新規制基準及び 高浜発電所3・4号機の設置変更に 関する審査書の概要

平成27年3月

2. 高浜発電所3・4号機の 設置変更に関する 審査書の概要

基準地震動

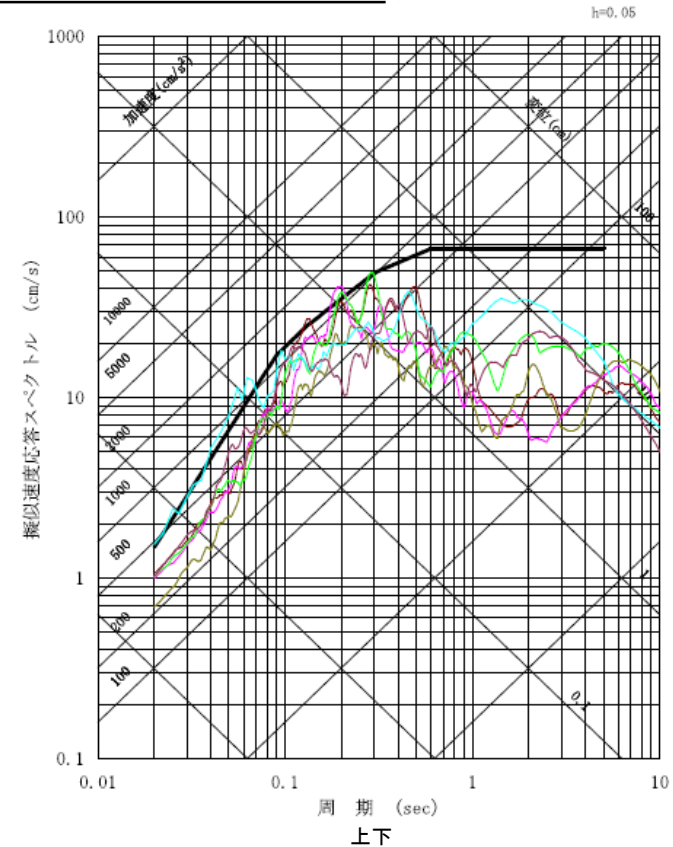
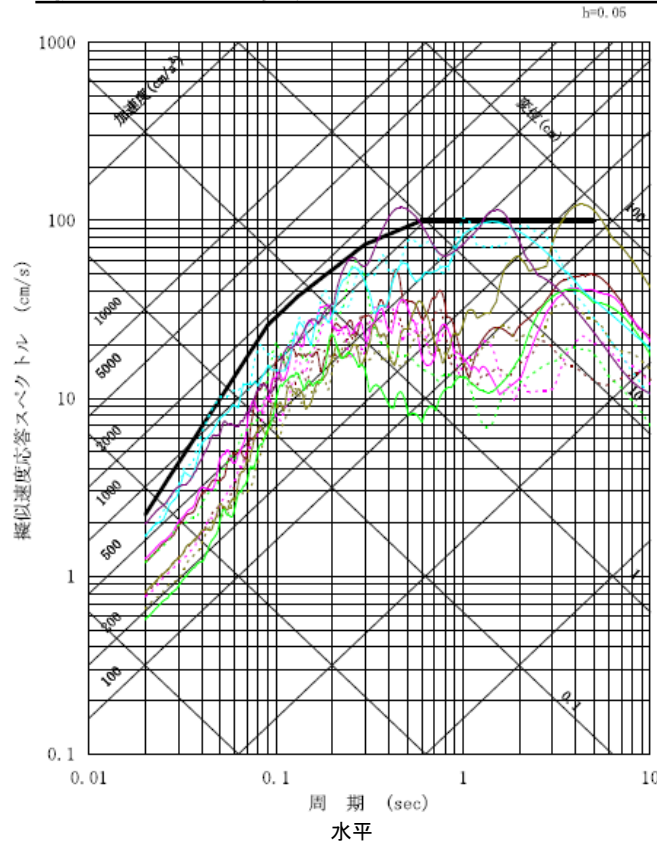
- 周辺活断層について、事業者は、申請当初FO-A～FO-B断層の2連動として評価。
審査において、熊川断層の連動も考慮する必要性を指摘し、3連動としての評価に変更。
 - ・有識者にも審査会合に参加いただき、両断層の連続性について評価。
 - ・FO-A～FO-B断層と熊川断層との間に断層の有無が不明瞭な区間が相当あり、連動を否定することは難しい。
 - ・3連動を考慮することにより、FO-A～FO-B断層(長さ35km、マグニチュード7.4)ではなく、FO-A～FO-B～熊川断層(長さ63.4km、マグニチュード7.8)として地震動を評価
- 高浜の地下構造の調査等に基づき、震源断層上端深さを申請当初の4kmより浅い3kmで評価。
- 震源を特定せず策定する地震動として、全サイト共通の北海道留萌支庁南部地震だけではなく、地域性を考慮して鳥取県西部地震の震源近傍での観測記録に基づく地震動を追加。

申請当初の最大加速度550ガルから700ガルに引き上げ。

→7種類の基準地震動を設定。

原子炉を停止させる対策(止める)の審査結果 (原子炉停止機能喪失(ATWS)対策)

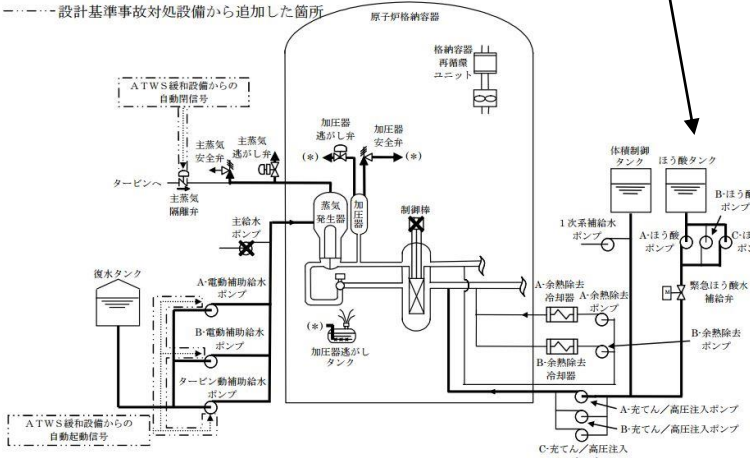
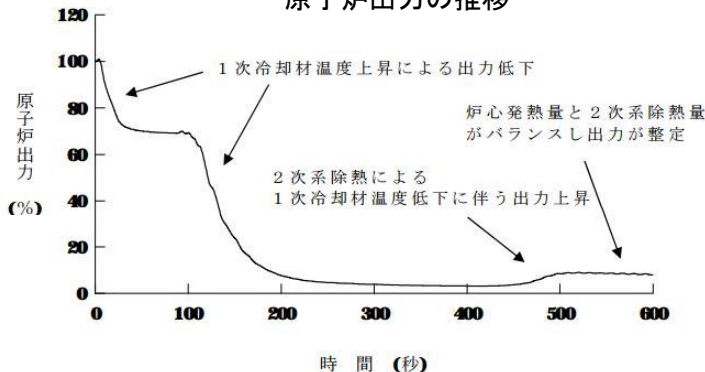
「原子炉停止機能喪失」において、最も厳しい事故シーケンスに対し、炉心損傷を防止すること。

主給水流量喪失時に原子炉トリップ機能が喪失する最も厳しい事故シーケンス。

申請者の解析結果について炉心損傷防止対策の評価項目を満足していること、当該対策及び復旧作業に必要な要員及び燃料等について計画が十分であることを確認。よって「原子炉停止機能喪失」に対する炉心損傷防止対策が有効なものであると判断。

燃料被覆管温度の推移

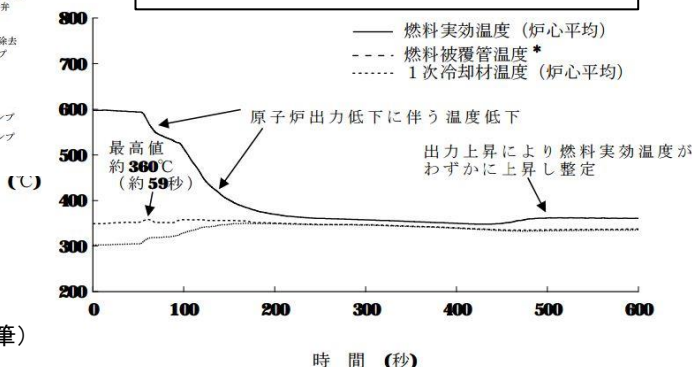
評価項目: 燃料被覆管の温度が1200℃以下であること

燃料被覆管温度の推移

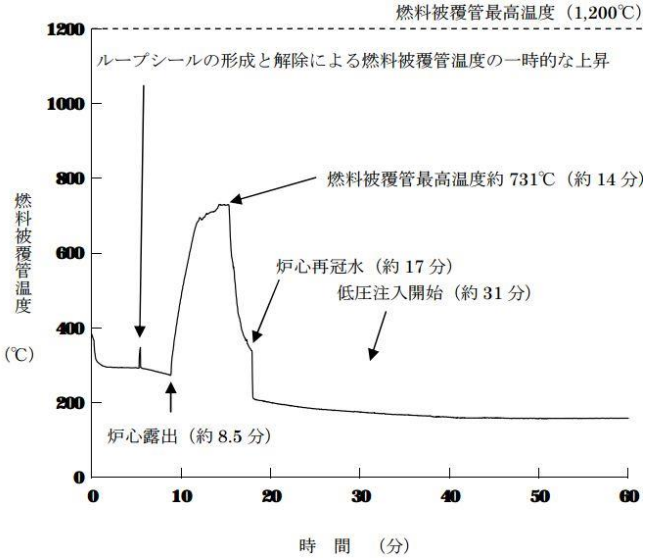
規制要求
事故シーケンスグループ「ECCS注水機能喪失」について、最も厳しい事故シーケンスに対して、炉心損傷を防止すること。

事故想定 中破断LOCAと外部電源喪失が同時に発生し、高圧注入機能を喪失する事故

申請者の解析結果について、申請者が使用した解析コード、解析条件の不確かさを考慮しても、炉心損傷防止対策の評価項目を満足していること、対策及び復旧作業に必要な要員及び燃料等から、対策が有効なものと判断。

・燃料被覆管最高温度は1200℃以下を満たしている(下図)。

格納容器圧力の推移

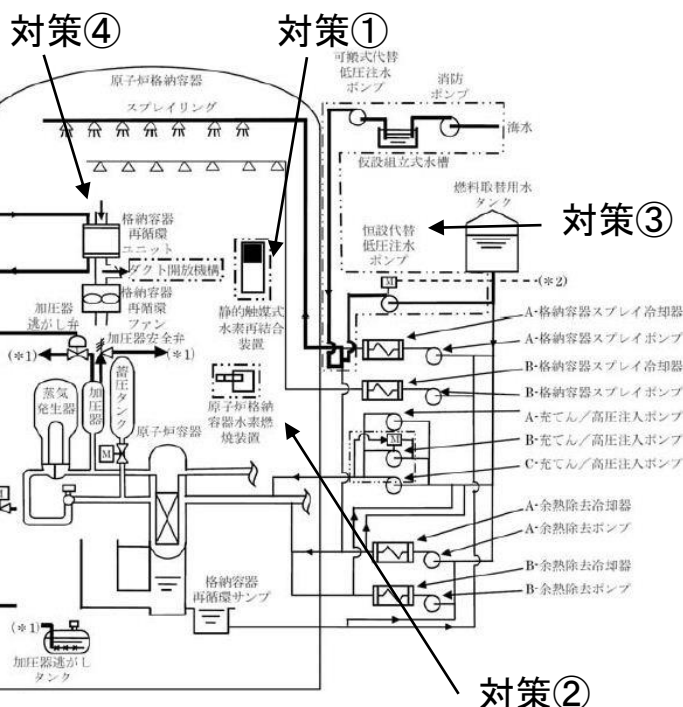
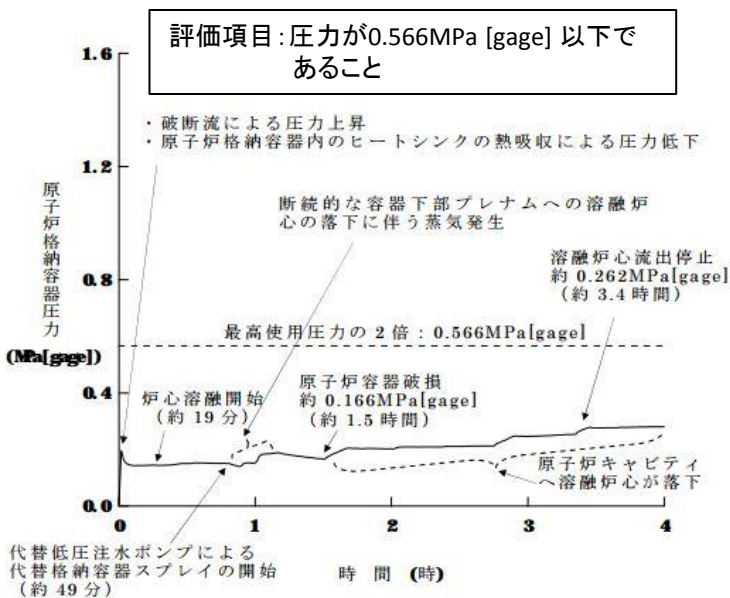
格納容器破損モード「格納容器過圧破損」について、最も厳しいプラント損傷状態に対して、格納容器破損を防止すること。

事故想定 大破断LOCA時に低圧・高圧注入機能喪失及び格納容器スプレイ注水機能喪失、さらに全交流動力電源喪失及び原子炉補機冷却機能喪失が重畳する事故。

申請者の解析結果について、申請者が使用した解析コード、解析条件の不確かさを考慮しても、格納容器破損防止対策の評価項目を満足していること、対策及び復旧作業に必要な要員及び燃料等から、対策が有効なものと判断。

Cs-137放出量： 約4.2TBq
評価項目：100TBq以下であること

水素濃度の推移

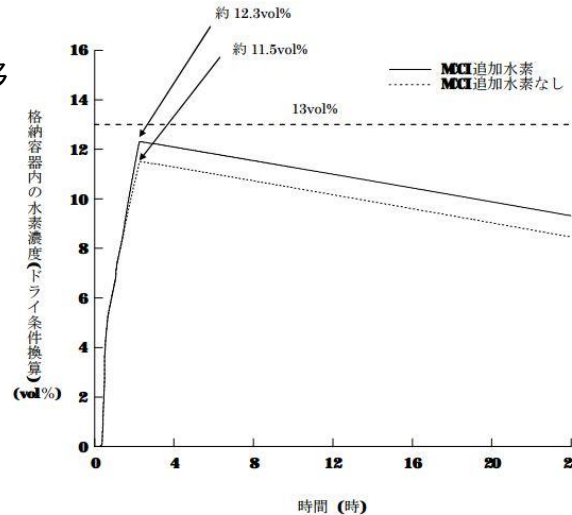
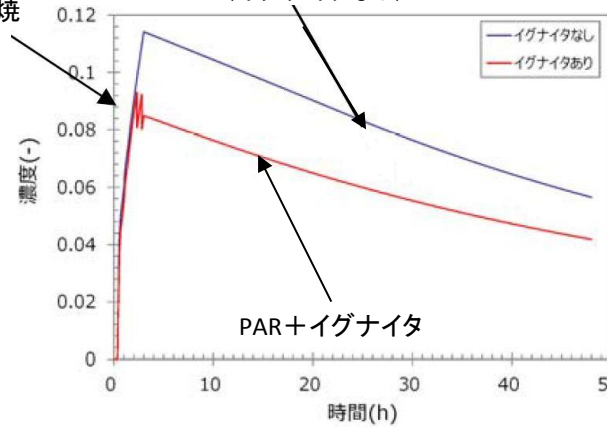
「水素燃焼」について、最も厳しいプラント損傷状態に対し、格納容器破損を防止することを要求。

・ 水素濃度の最大値は以下の通りとなった。炉心の75%のジルコニウムが反応した場合（規制要求）は約11.5%。さらにMCCIに伴い発生する水素の不確かさを考慮し、保守性を入れて評価した場合は約12.3%（右上図）となり、13%以下を満足した。

・ 上記はPARのみの評価結果であるが、実際には、これに加えてイグナイタの効果も期待できるため、申請者の評価は十分に保守的である（右下図、赤線）。

申請者の解析結果について、申請者が使用した解析コード、解析条件の不確かさを考慮しても、格納容器破損防止対策の評価項目を満足していること、対策及び復旧作業に必要な要員及び燃料等から、対策が有効なものと判断。また、イグナイタは、水素が頂部に成層化する可能性も考慮して、格納容器ドーム部頂部付近にも設置することを確認。

緊急時対策所の審査結果

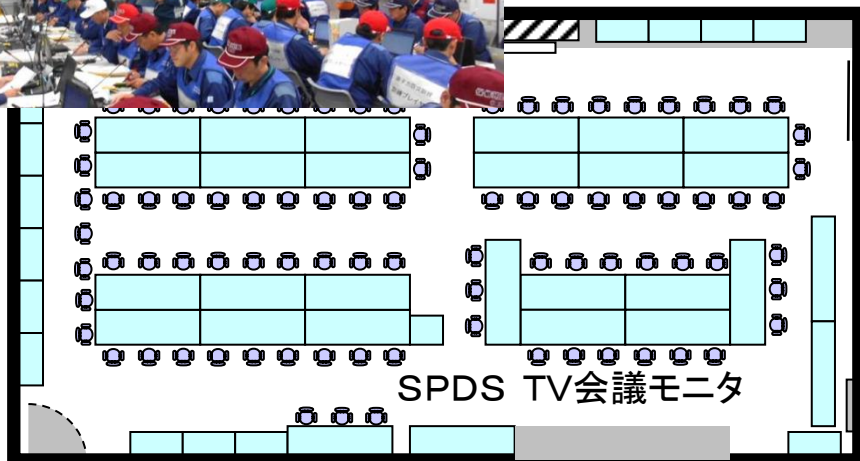
- 福島第一原子力発電所事故と同等の放射性物質の放出量を想定し、緊急時対策所内の要員の実効線量が7日間で100mSvを超えないこと
- 必要な指示のために情報を把握し、発電所内外との通信連絡を行うために必要な設備を備えること
- 重大事故等に対処するために必要な指示を行う要員が収容できること

要求事項に適合する設計方針であることを確認
